**BKW Baugesuch: Vorgezogene Instandhaltungsarbeiten Verstärkung Untergrund Maschinenhaus und Wehr - Einsprache**

Bitte entnehmen diesem Brief unsere Einsprache gegen das Baugesuch „Vorgezogene Instandhaltungsarbeiten Verstärkung Untergrund Maschinenhaus und Wehr“ der BKW.

Figure 1: Ausschnitt aus Plan „WKW Mühleberg, Stauwehr Grundriss, Schnitt und Ansicht (Unterwasser)“, BKW, 17.4.1991 (offensichtlich Reproduktion von Plan mit Vermerk „Zürich, April 1922“), Staatsarchiv Bern, N P. Böhm 15

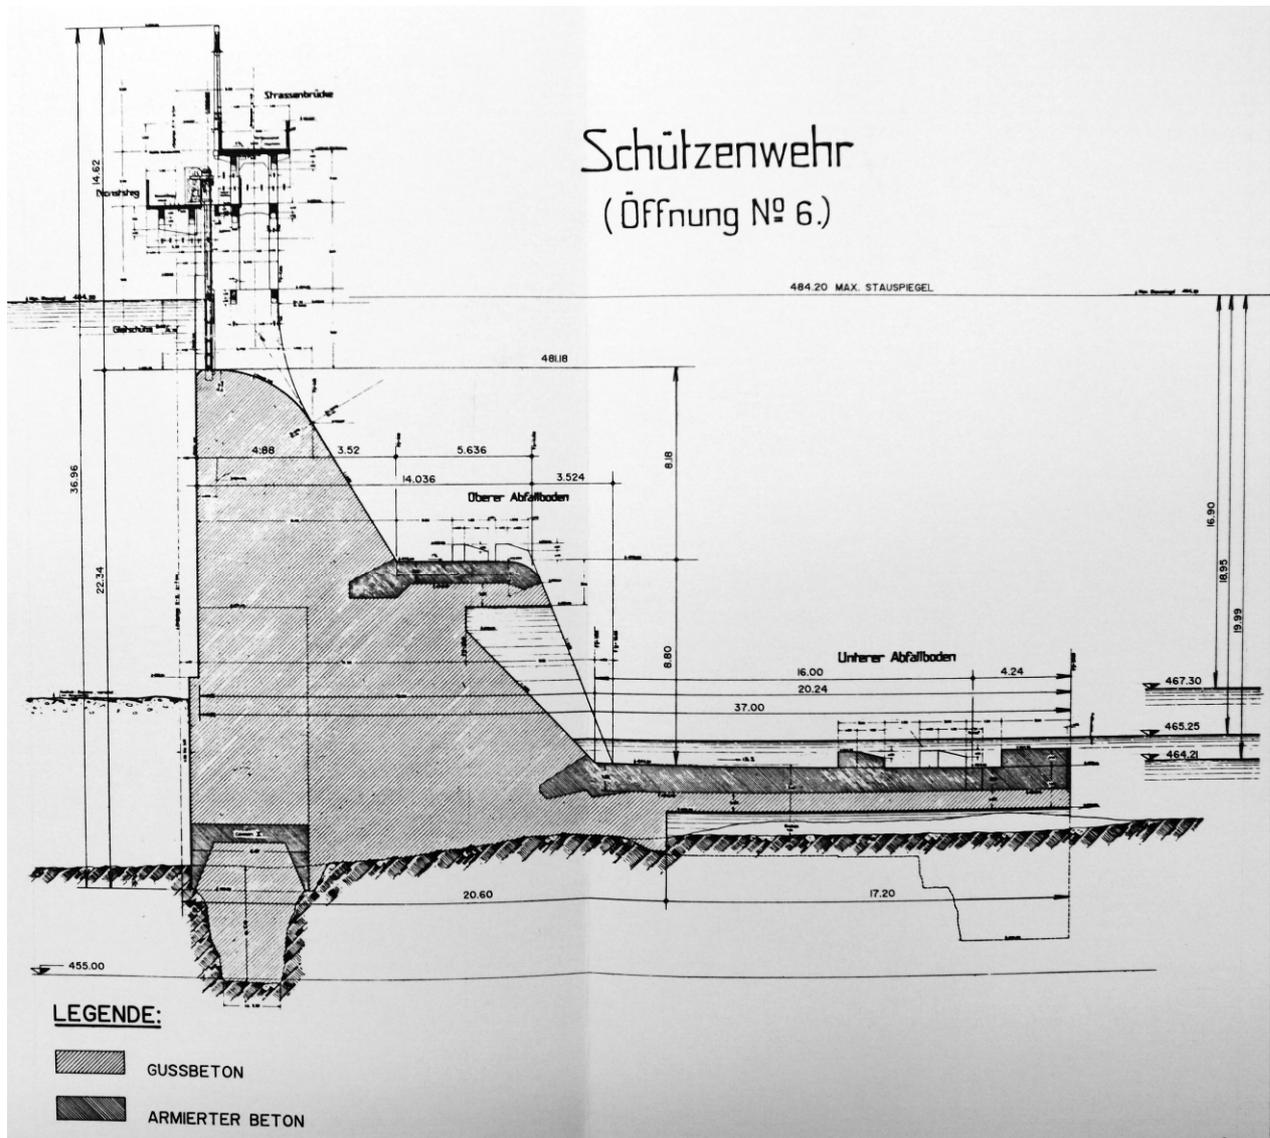
*Das vorgelegte Projekt erhöht die Gleitsicherheit auf Kosten der Kippsicherheit. Die Kippsicherheit wird durch eine solche Konstruktion (mit der gewählten Pfahlanordnung) etwa um einen Fünftel reduziert, weil der Drehpunkt der Mauer vom Mauerende bergwärts in die Pfahlachse verschoben wird. Die Zugkräfte der Pfähle erhöhen noch zusätzlich die Querkraft- und Biegebeanspruchung des Fundamentfusses im Bereich der Pfahlachse. Zugleich wird dort der Biegezugwiderstand des unarmierten Betons infolge der zerstörenden Pfahlbohrungen durch das 5 m dicke Fundament, mindestens halbiert, d.h. die Biegezugbeanspruchung im Fussquerschnitt in der Folge beider Einflüsse mehr als verdoppelt. Die Pfähle sind z.T. ohne Zwischenräume angeordnet ( $t=D$ ). Der Biegezugwiderstand des Betons entfällt dort lokal vollständig. Die Kippbeanspruchung wird massgebender.*
